## PERMIS D'URBANISME

- Commune :                        Ville de Bruxelles
- Demandeur :                    Service public fédéral Mobilité et Transports – BELIRIS  
Monsieur Cédric BOSSUT  
Rue du Progrès 56  
1210 Saint-Josse-ten-Noode
- Situation de la demande :    Rue de la Régence 30A  
Place du Petit Sablon 17
- Objet de la demande :        Rénover, restaurer et étendre les bâtiments du Conservatoire Royal de  
Musique de Bruxelles

**Art. 1er.** Le permis visant à « **Rénover, restaurer et étendre les bâtiments du Conservatoire Royal de Musique de Bruxelles** », est délivré aux conditions de l'article 2

Photos de la charpente existante en bois résineux (Origin)

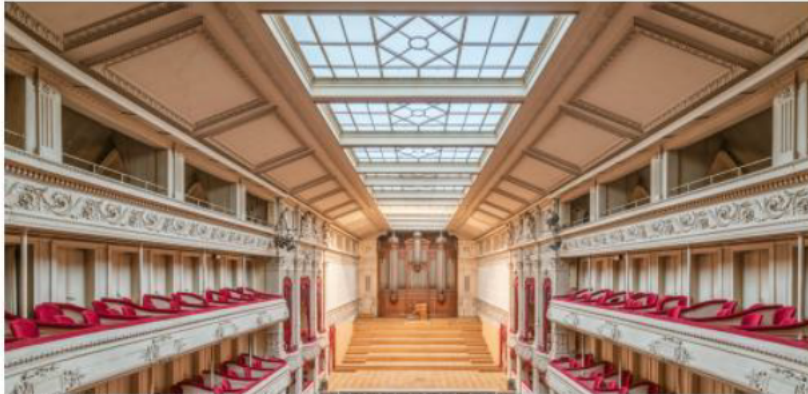
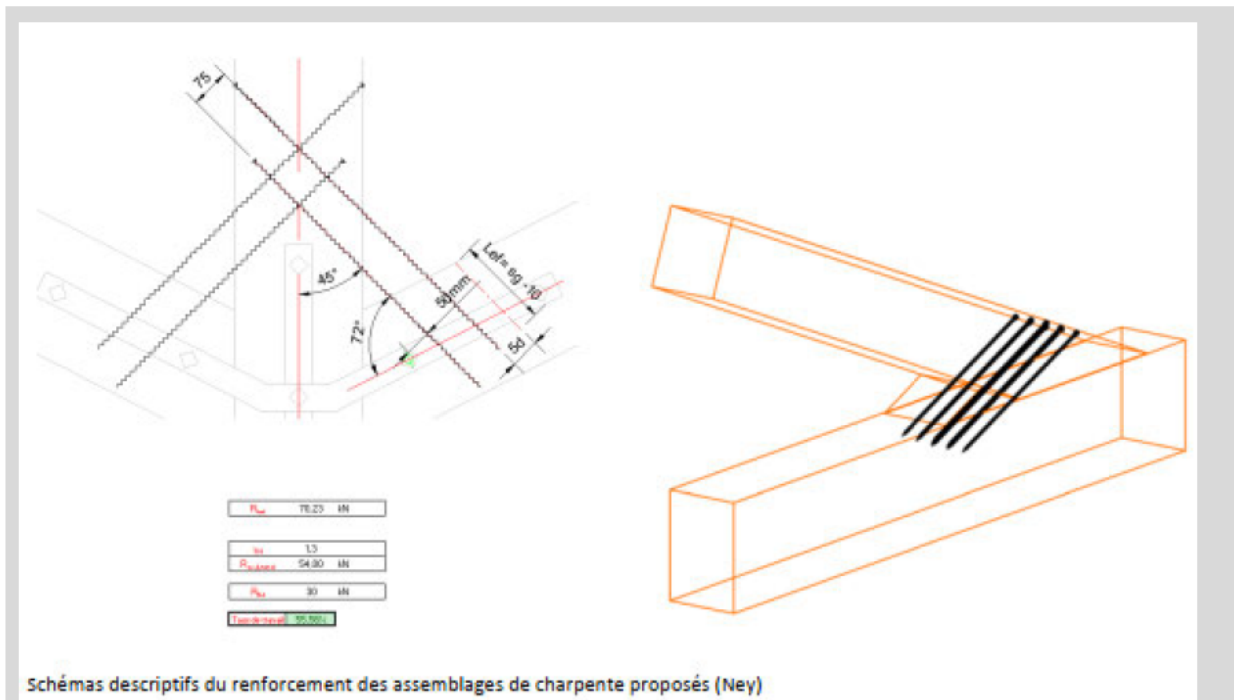
- Une réévaluation de la structure de la charpente ainsi que de la structure de la reprise des charges devra être effectuée afin d'éviter un dédoublement de la charpente et l'effet non souhaité de visibilité des nouvelles structures en ombre au travers du plafond opalin. Les plans d'exécution et les résultats de l'étude seront soumis pour approbation à la Direction des travaux ;

La Grande Salle de Concert est surmontée d'une charpente en bois résineux composées de 9 fermes identiques ainsi que de deux fermes en 'étoile' aux abouts de la Salle. Cette charpente en bois n'est pas visible depuis la salle car elle se situe au-dessus d'un contre-lanterneau pourvu de vitrage opalin. La majorité de la charge de la charpente repose sur les murs ou colonnes intérieurs de la Salle et non sur les murs de façades.

Schémas descriptifs du renforcement des assemblages de charpente proposés (Ney)

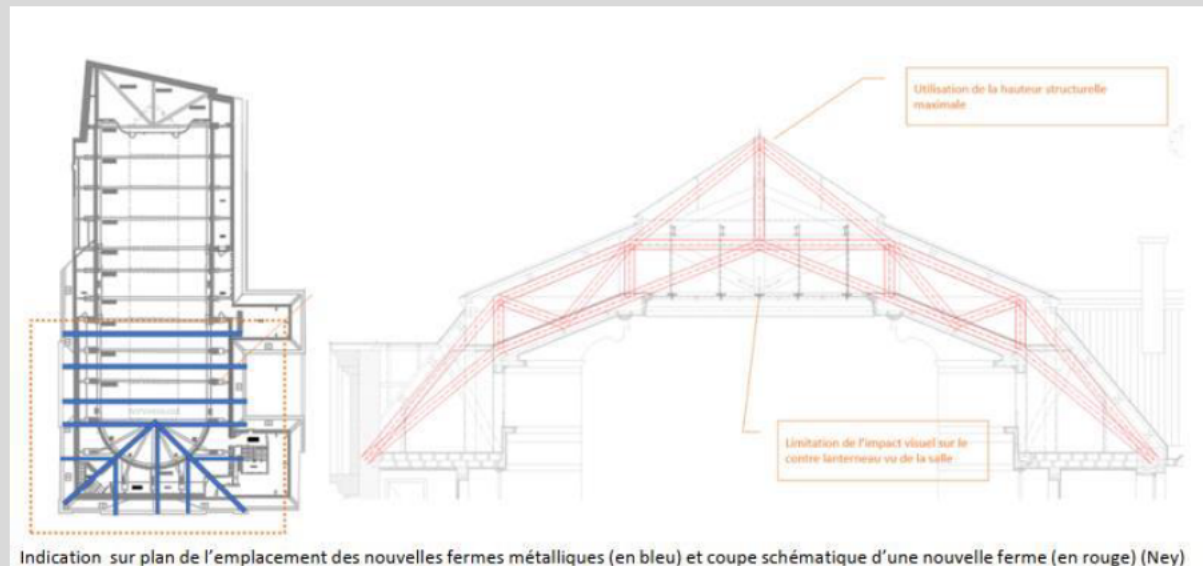
La partie de charpente située au-dessus de la scène (zone podium) repose sur des murs porteurs de part et d'autre de la scène. Ses sections de bois semblent suffisantes pour soutenir le surpoids mais ses assemblages ne sont pas normés et les calculs n'ont donc pas pu les considérer valablement, sans sondage destructif de chaque assemblage. Le projet prévoit donc de renforcer ces assemblages par 9 tiges filetées qui remplaceraient la fonction des assemblages actuels. Extrait de la note : *Une première analyse structurelle de la charpente a été faite afin de vérifier la capacité des éléments à reprendre les efforts totaux augmentés dû aux charges supplémentaires. L'étude nous permet de conclure que les éléments bois de la charpente existante disposent d'une réserve suffisante pour ces surcharges. Ensuite les assemblages existants ont été vérifiés pour les nouveaux efforts à transmettre. Cette vérification s'est faite sur base d'observations et d'hypothèses de géométrie courante pour les tenon-mortaise. Le taux de travail des assemblages ne permettait pas de valider les nœuds. Ceux-ci doivent donc être renforcés afin d'assurer une transmission d'effort correcte. (...) Les renforts via vis sont considérés comme reprenant l'entièreté de la charge en situation projetée. Comme les assemblages via tiges et les assemblages bois-bois présentent des raideurs et mécanismes de fonctionnement différents, il n'est pas possible de considérer que le renfort ne pourrait reprendre que le « surplus » de charge appliqué à la charpente.*
